イワウベツ川支流赤イ川河川工作物（町導水管）改良案について

2008.1.30

斜里町役場環境保全課

A案

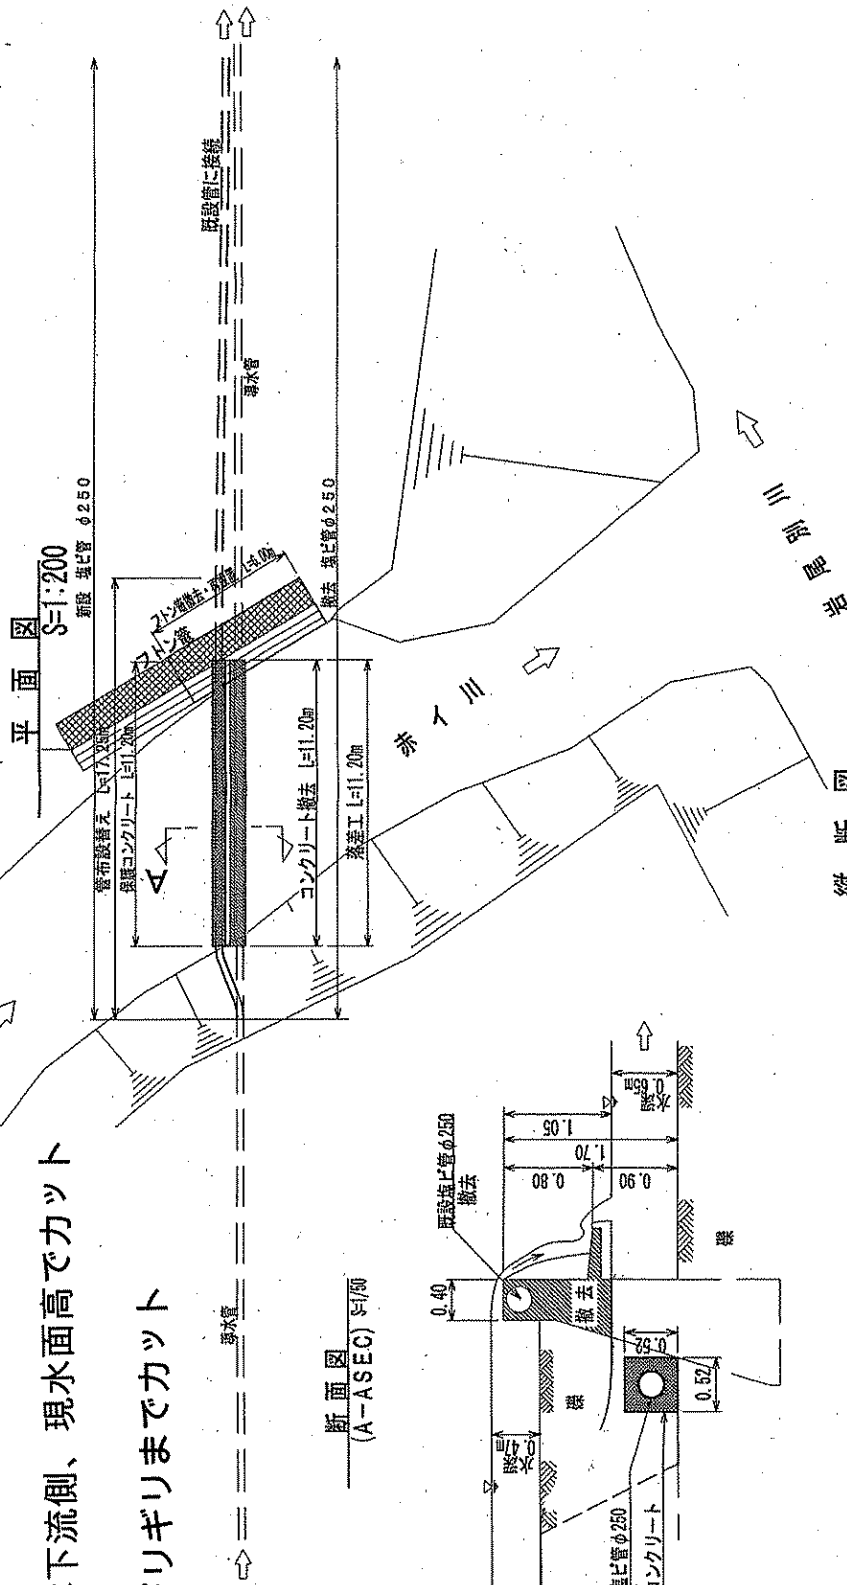
- ・ 高さ：堤体下流側、現河床高でカット
- ・ 幅：両岸 1m 残してカット

B案

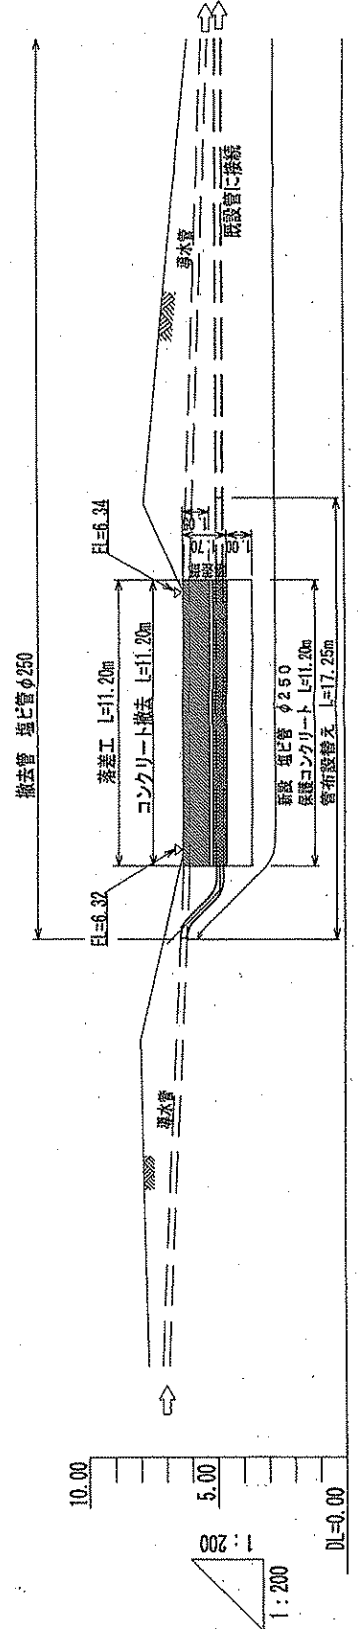
- ・ 高さ：堤体下流側、現水面高でカット
- ・ 幅：兩岸ギリギリまでカット

ピリカベツ川治山工事施工 (変更分含む)

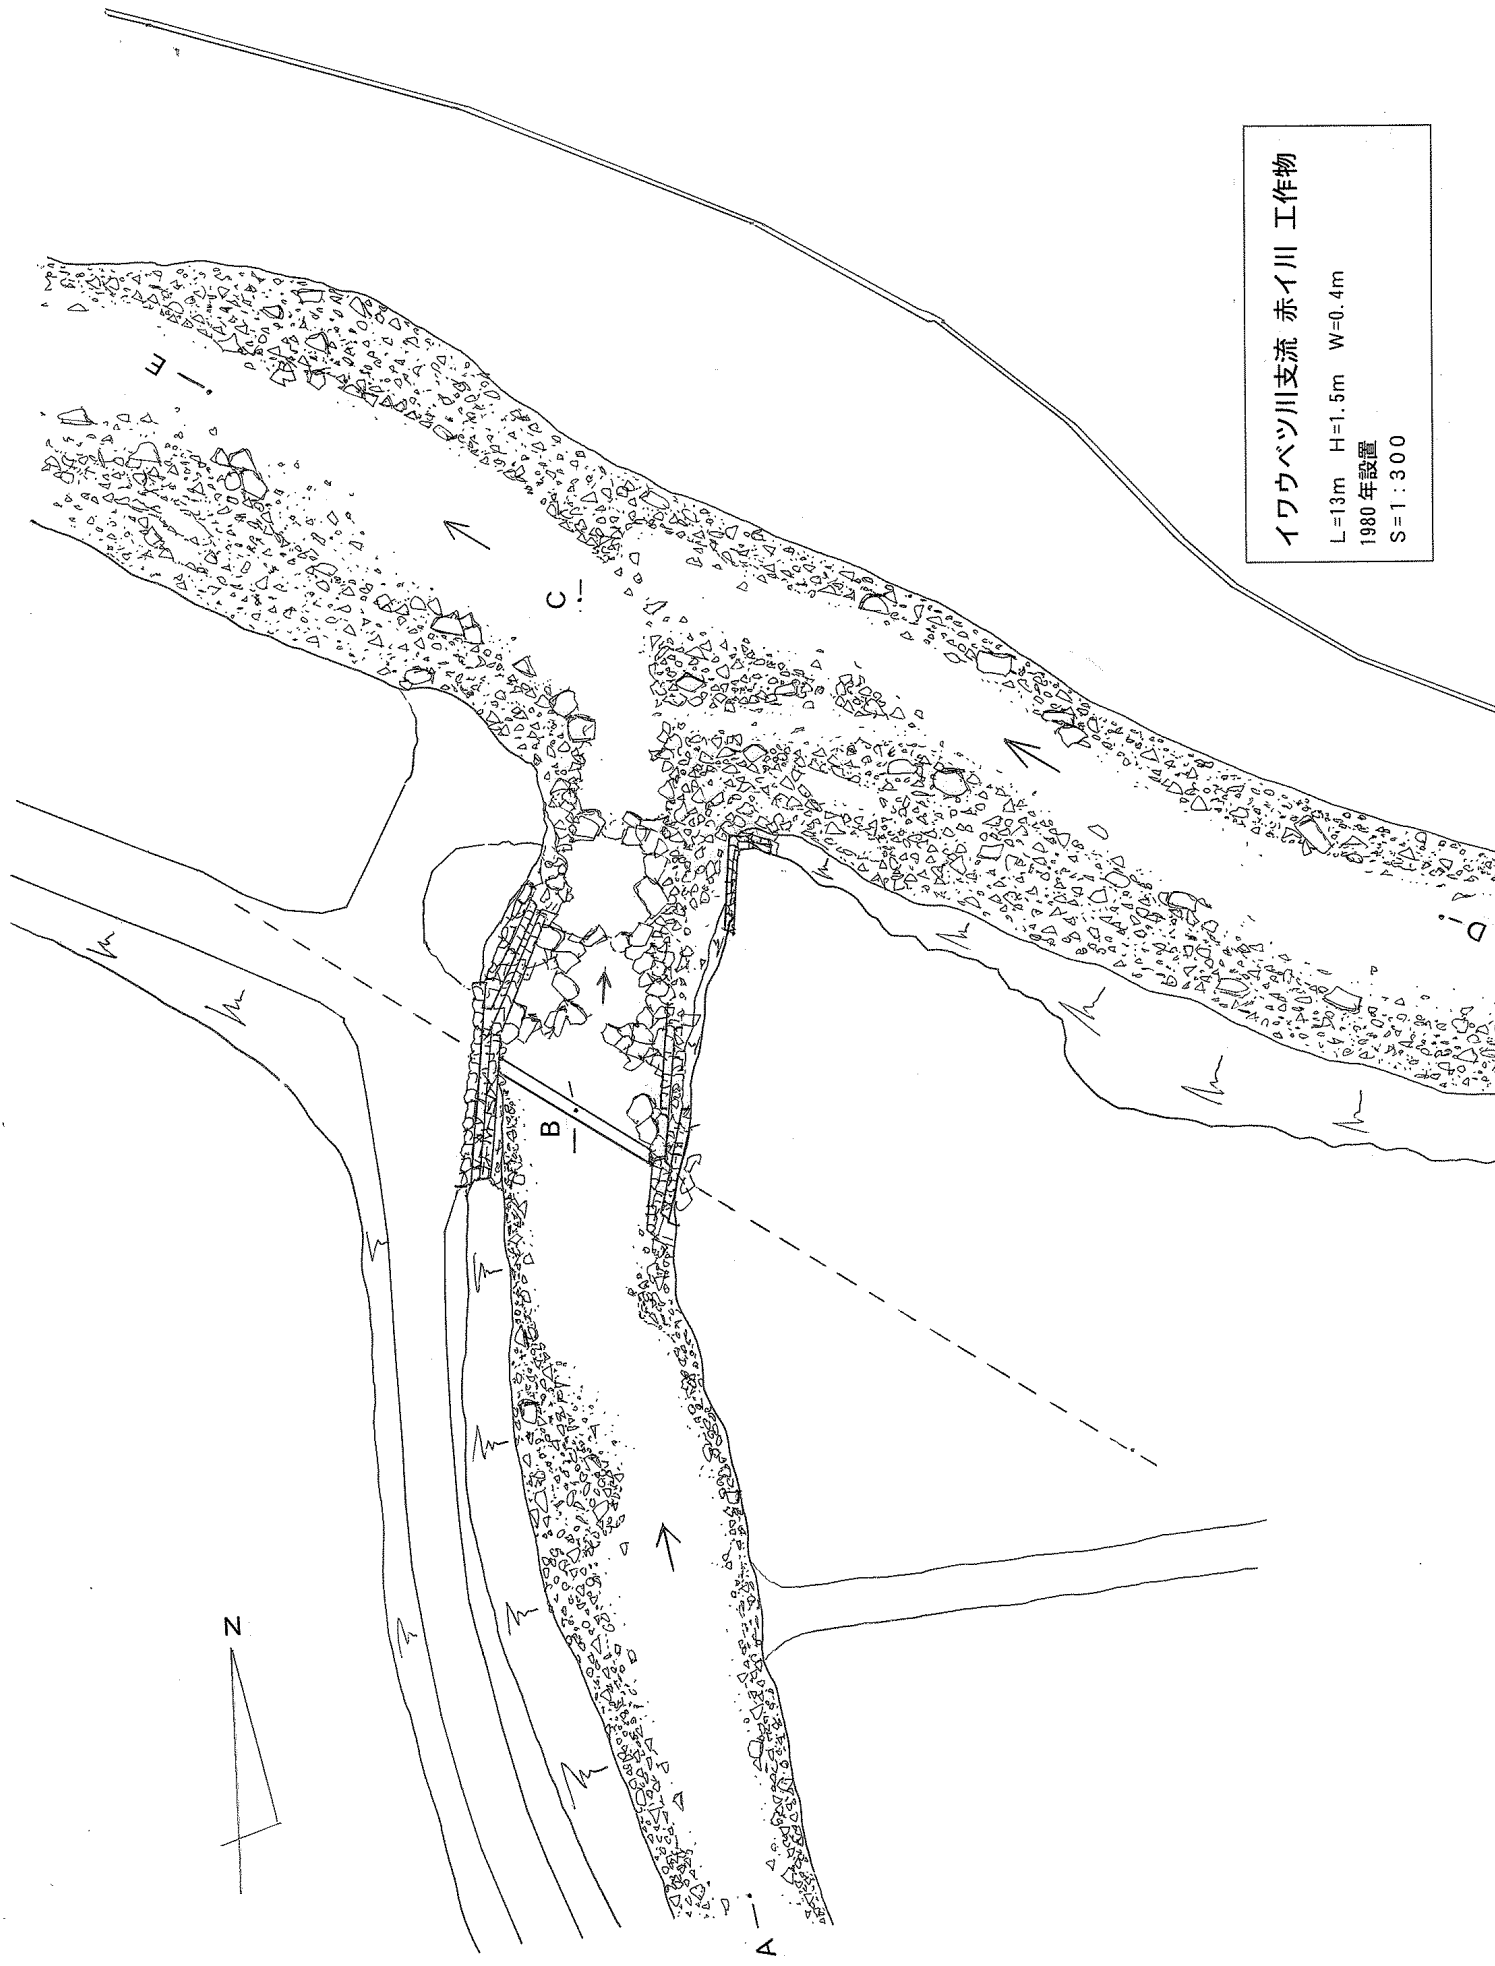
＜上流部施工の補足＞当初設計は盛土・河道整備で、大小の粒径の石や岩盤などを想定しましたが、スリットを入れることで盛土土砂や周辺部の土砂吸い出しが想定されることから、現地の判断で「護岸及び帯工」を施工することとしました。（溪床の安定など）

については、国立公園であることから、今後の再生状況や希少を見ながら、移入種問題もあるので、今後の継続課題。石張部分の間詰め及び石同士のなじみ具合の推移を見ていり土砂移動の推移も今後確認の継続。
